Stellungnahme zum 2. Entwurf des Flächenentwicklungsplans vom 28.10.2022

Stellungnahme des AquaVentus Förderverein e.V.

Ergänzende Hinweise zu unseren bisherigen Stellungnahmen im Lichte des 2. Entwurfs zum FEP

Abbildung 1: Angepasste Variante B

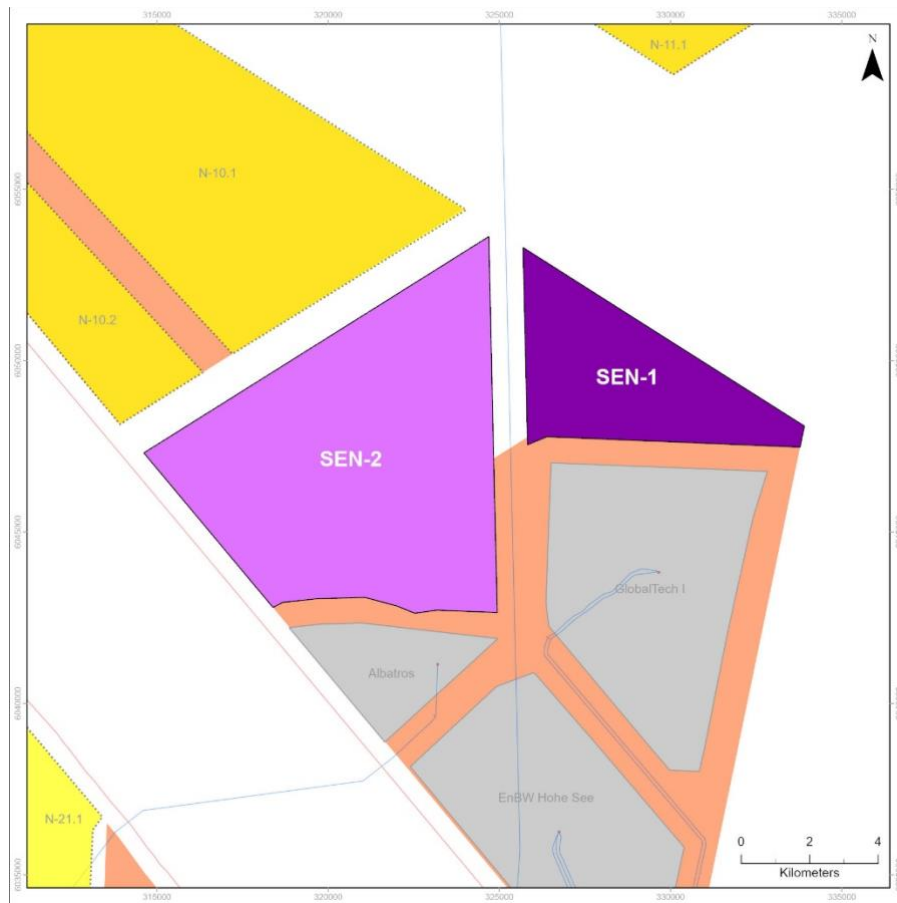
F.10 Falls zwei sonstige Energiegewinnungsbereiche bevorzugt werden: Welchen Zuschnitt halten Sie für sinnvoll (siehe mögliche Varianten in den folgenden Abbildungen)?

Wie bereits in unserer Antwort auf Frage 9 dargelegt, halten wir einen gestaffelten Ansatz mit hinreichendem Abstand zwischen der Vergabe der Flächen SEN-1 und SEN-2 für den sinnvollsten und kosteneffizientesten Weg, da entsprechende Technologie-, Installations- und Designverbesserungen direkt im Folgeprojekt umgesetzt werden können. Ein Abstand von 2-3 Jahren zwischen den beiden Auktionen scheint hier geeignet, um erhebliche Lerneffekte zu realisieren und ermöglicht bei geeigneten Rahmenbedingungen bereits zeitnah eine signifikante Offshore-Wasserstoffproduktion. Um eine angemessene Planbarkeit zu gewährleisten, sollten beide Ausschreibungstermine zeitnah bekannt gegeben und in ein Gesamtkonzept für den Ausbau der Offshore-Wasserstoffproduktion integriert werden.

Für den Technologiehochlauf der Offshore Wasserstoffproduktion sollte, wie bei einer Einführung einer neuen Technologie üblich, zunächst mit einer kleineren Fläche begonnen werden, damit die Technologieverbesserungen und Kosteneinsparungen direkt in das zweite, größere Projekt einfließen können. Eine Größe von ~25-27 km² erscheint aus unserer Sicht grundsätzlich für das erste Projekt geeignet, da dies eine ausreichende Skalierung erlaubt und mit den Grundzügen der seit fast zwei Jahren laufenden Entwicklung und Planung (Größe von ehemals SEN-1) einhergeht. Eine Anpassung kann projektseitig daher bei neuem Zuschnitt der ursprünglichen SEN-1 Fläche schnell erfolgen. Aus unserer Sicht bieten somit beide Varianten (A und B) die Möglichkeit mit einem kleineren Projekt zu starten und 2-3 Jahre später ein größeres Projekt folgen zu lassen. Dafür müsste Variante B so angepasst werden, dass zuerst die kleinere Fläche (SEN-2) und erst dann die größere Fläche (SEN-1) ausgeschrieben wird (vgl. hierzu die angepasste Variante B – Wechsel von SEN-1 und SEN-2.) Auf diese Weise könnten die erwarteten technologischen Verbesserungen bereits auf der größeren Fläche umgesetzt und die Gesamt- und Förderkosten für beide Projekte deutlich reduziert werden. Im Hinblick auf die relativ zur Größe der deutschen Volkswirtschaft kleine deutsche ausschließliche Wirtschaftszone (AWZ) ist ein hohes Maß an fachplanerischer Effizienz entscheidend. Sofern ein zeitnaher Ausschreibungsbeginn für SEN-1 und die Möglichkeit des Anschlusses einer Exportpipeline hierfür ermöglicht werden kann, bietet die angepasste Variante B unserer Ansicht nach das vorteilhafteste Layout für eine effiziente Nutzung der zur Verfügung stehenden Fläche bei gleichzeitiger Minimierung benötigter Kabelkreuzungen.
